PROGETTISTA		COMMESSA NQ/R23350	CODICE TECNICO -
	LOCALITÀ	ALTO TIRRENO		<b>REL-VDO-E-11027</b>
	PROGETTO	FSRU Alto Tirreno e Collegamento alla Rete Nazionale Gasdotti		Fg. 1 di 19

**ISTANZA PER IL RILASCIO DELL'AUTORIZZAZIONE ALLA COSTRUZIONE E ALL'ESERCIZIO DELL'OPERA FSRU ALTO TIRRENO E COLLEGAMENTO ALLA RETE NAZIONALE GASDOTTI**

**RICHIESTA DI INTEGRAZIONI**

**REGIONE LIGURIA  
(Rif. Prot-2023-1268072 del 12.09.2023)**

Fig. 3.2/A - Ubicazione del Cantiere per la fabbricazione dei cassoni in calcestruzzo sulle aree poste alla testata della piattaforma multifunzione di Vado Ligure (SV) e della Nuova diga foranea del porto di Genova.

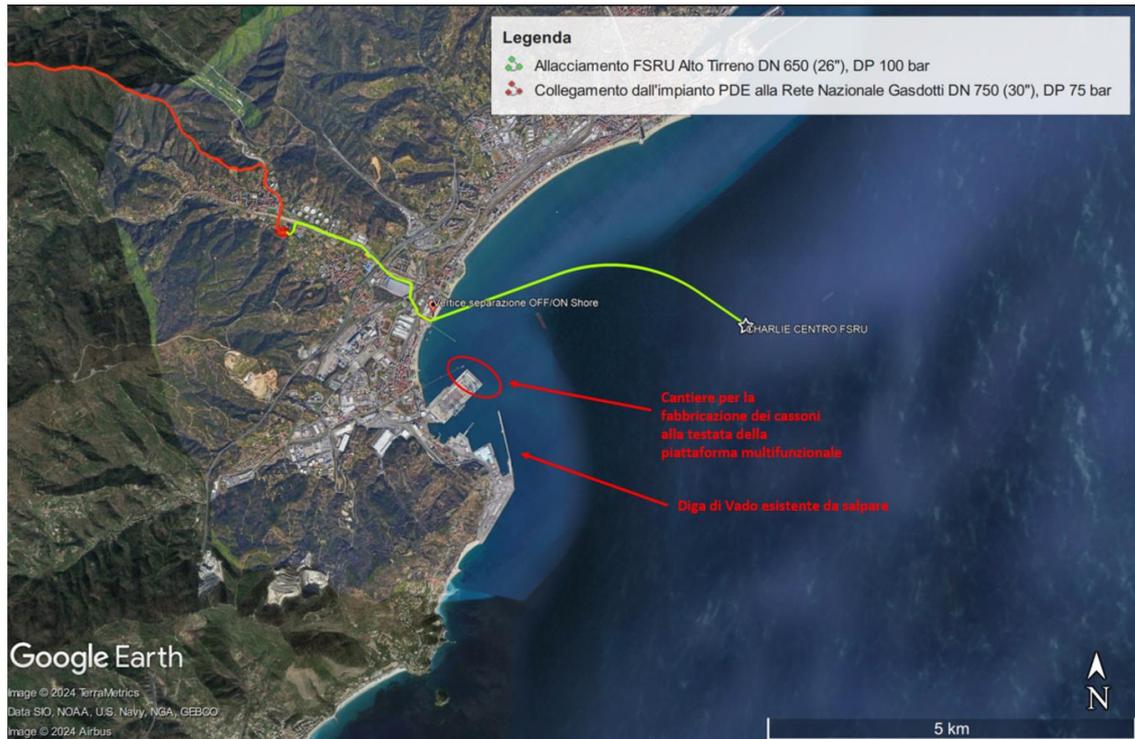
- 2.2 *Si evidenzia inoltre la necessità di approfondire l'aspetto relativo alle alternative progettuali e analizzare l'impatto cumulativo delle opere a progetto con le attività in essere e quelle già previste per i luoghi di cui trattasi quali, a solo titolo di esempio, la piattaforma multifunzionale del porto di Vado, il cantiere di adeguamento della diga foranea di Vado Ligure e il cantiere per la realizzazione dei cassoni destinati alla realizzazione della nuova diga foranea porto di Genova."*

Si riporta nella seguente figura un inquadramento generale del progetto in esame e dei due progetti su citati in potenziale interferenza.
